Projekt „Budowa przedszkola i sali gimnastycznej w systemie budownictwa o znacznie podwyższonych parametrach energetycznych” współfinansowany ze środków RPO WŁ 2014-2020.

dot. postępowania o udzielenie zamówienia publicznego na roboty budowlane - „Budowa przedszkola i sali gimnastycznej w systemie budownictwa o znacznie podwyższonych parametrach energetycznych”; Znak sprawy: 271.2.2017

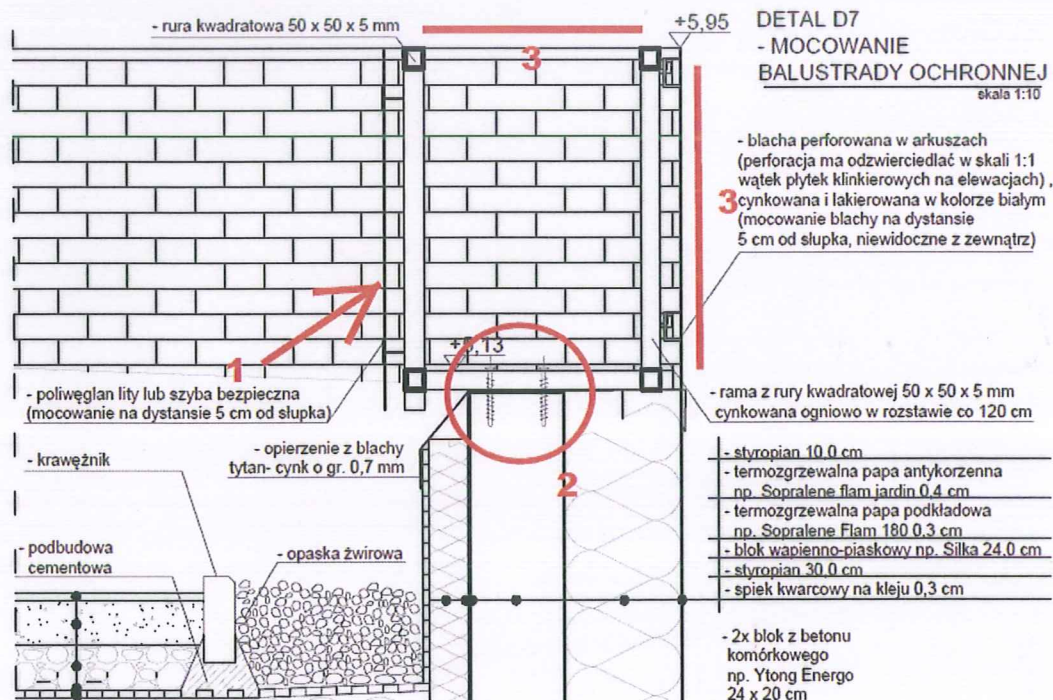
5. Czy dysponują Państwo projektem fundamentu pod szklarnie czy mamy przewidzieć systemowe rozwiązanie dostawcy?

Odpowiedź Zamawiającego Nie przewidujemy żadnego fundamentu, a oparcie zgodne z wytycznymi producenta, jak dla posadowienia na gruncie.

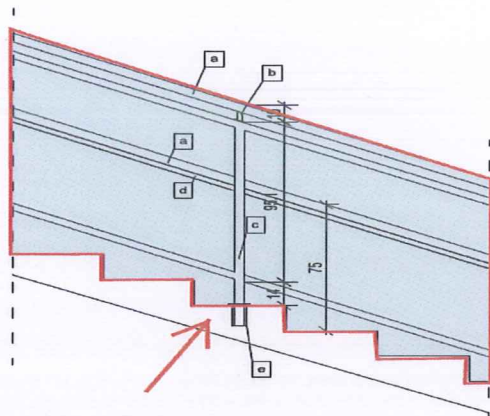
9. Detal D16 pokazuje niebieski obrys blachy stanowiącej osłonę balustrady.

Czy przebieg dolnej części tej blachy ma mieć charakter "schodkowy", tym samym policzek schodów ma być nie zakryty?

Odpowiedź Zamawiającego: Policzek schodów ma pozostać odkryty.

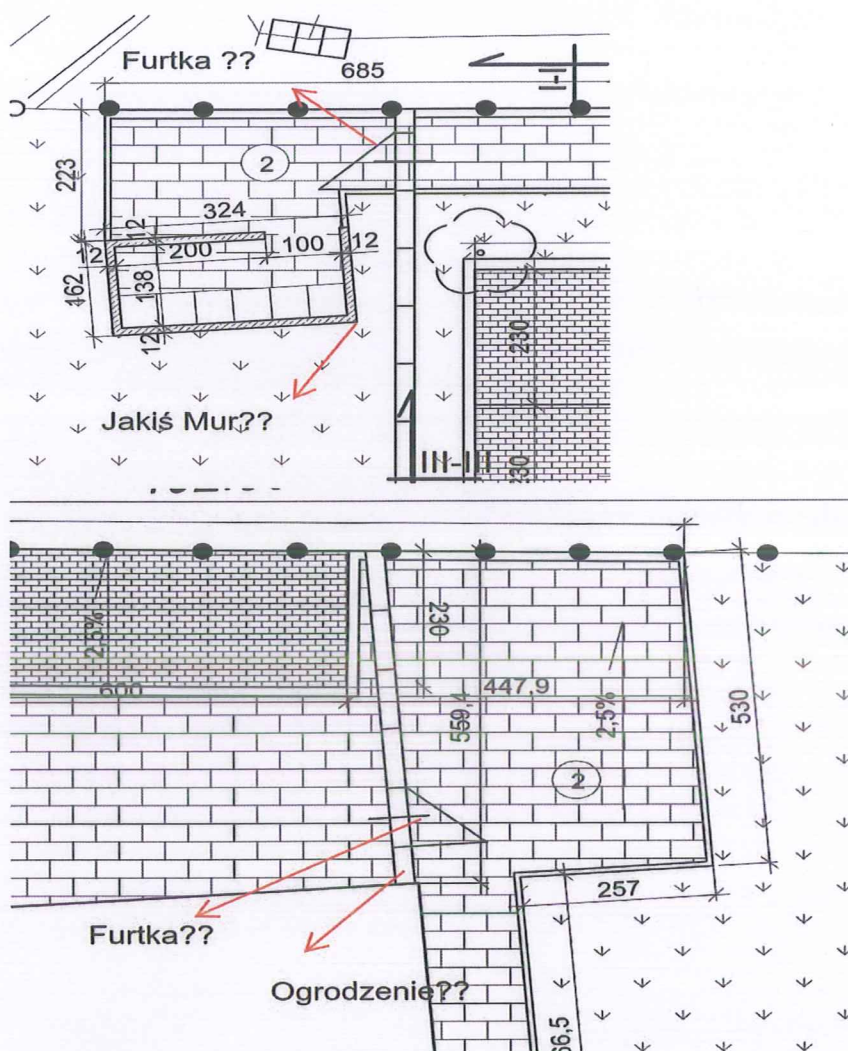
14. Prosimy o wyjaśnienie elementów występujących na zagospodarowaniu terenu pokazanych na poniższym obrazku. Czy są to elementy do wyceny? Jeśli tak prosimy o doprecyzowanie zakresu.

Odpowiedź Zamawiającego: Na rysunkach widać furtki stalowe o konstrukcji, jak w odp. Na pytanie nr 11, z wypełnieniem ze standardowej siatki ogrodzeniowej ocynkowanej. Murek boksu na śmieci gromadzone w pojemnikach wykonać należy na fundamencie, jak w odp. na pytanie nr 2, z gazobetonu, z izolacją poziomą z folii izolacyjnej, tynkowany tynkiem mineralnym w kolorze białym.

FRAGMENT RZUTU PIĘTRA

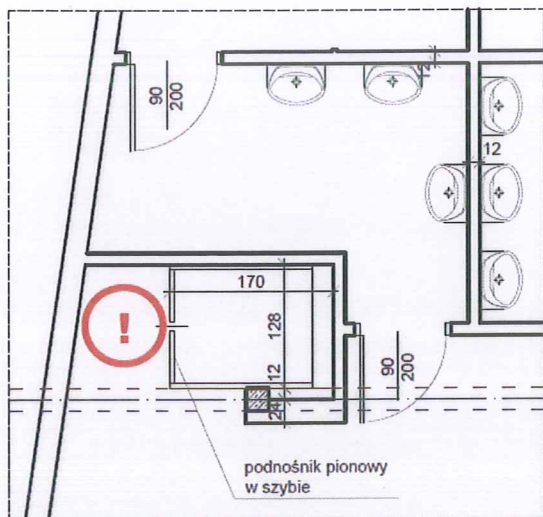
16. Przepisy dotyczące przestrzeni manewrowej dla osób niepełnosprawnych mówią, że przed drzwiami windy powinno znajdować się tyle miejsca by móc wpisać tam okrąg o średnicy 150-160cm. Na rzucie piętra widać, że tej przestrzeni jest o wiele za mało. Dodatkowo rozwiązanie

techniczne polegające na umieszczeniu silnika windy z tyłu kabiny wysuwa nam ją jeszcze do przodu. Prosimy o ustosunkowanie się do problemu.

Odpowiedź Zamawiającego W podnośniku należy przewidzieć możliwość otwieranie narożnika kabiny, aby wyjście skierować w przestrzeń o szer. 188 cm, pomiędzy słupem i ścianą oddzielającą pom. nr 54.
